**Annexe 2 au PV de synthèse de l'enquête publique relative
au projet d'instauration des périmètres de protection
du forage de la Fontaine Grain d'Argent 89 800 Chemilly sur Serein**

Questions du commissaire enquêteur à l'issue de l'enquête sur le projet d'instauration des périmètres de protection du forage de la Fontaine Grain d'Argent 89 800 Chemilly sur Serein

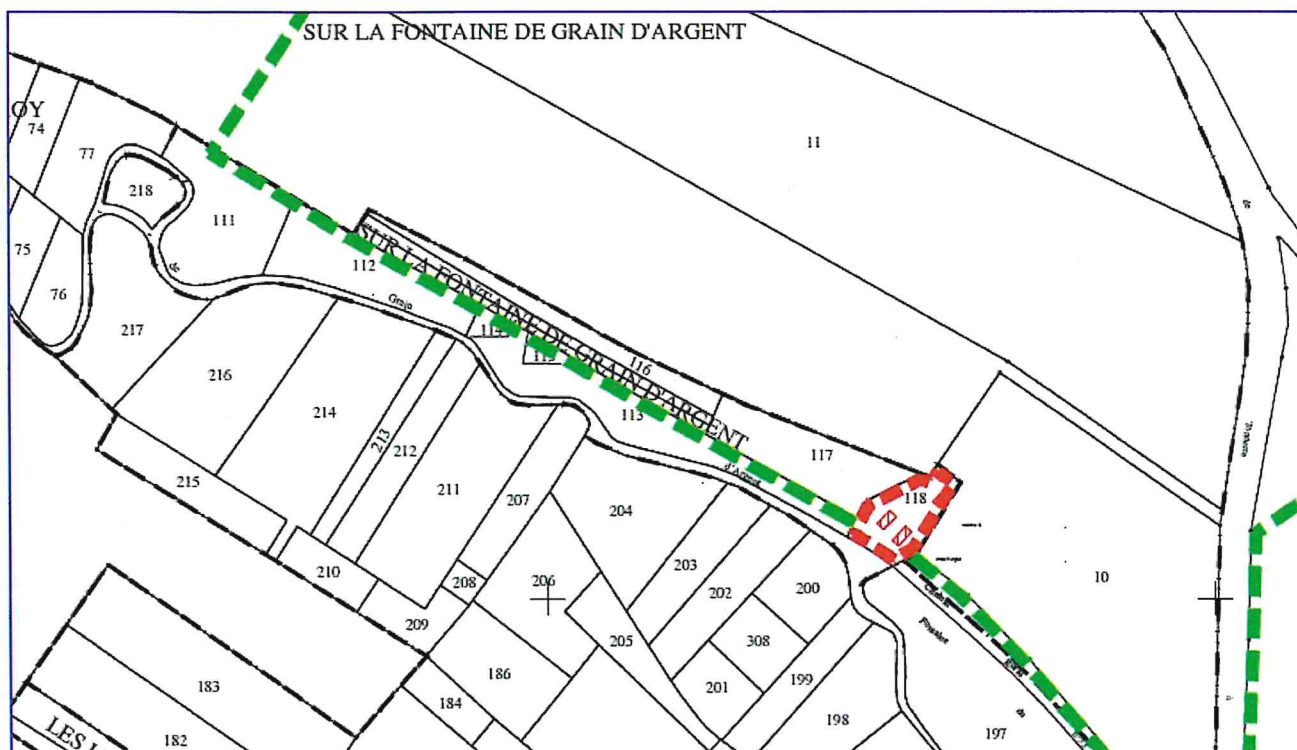
« Je suis étonné que la parcelle B113 située à moins de 20 mètres de la source soit en dehors de tous périmètres. Il serait peut-être préférable qu'elle soit incluse dans le périmètre de protection rapprochée au même titre que la parcelle B117 ».

Voir le plan ci-dessous

La parcelle cadastrée B 113 est une parcelle qui n'est pas cultivable car elle est située dans une zone humide marécageuse. On y trouve une végétation spontanée d'arbres sans valeur. Nous pensons que c'est pour cela qu'elle n'a pas été mise dans le périmètre de protection rapprochée.
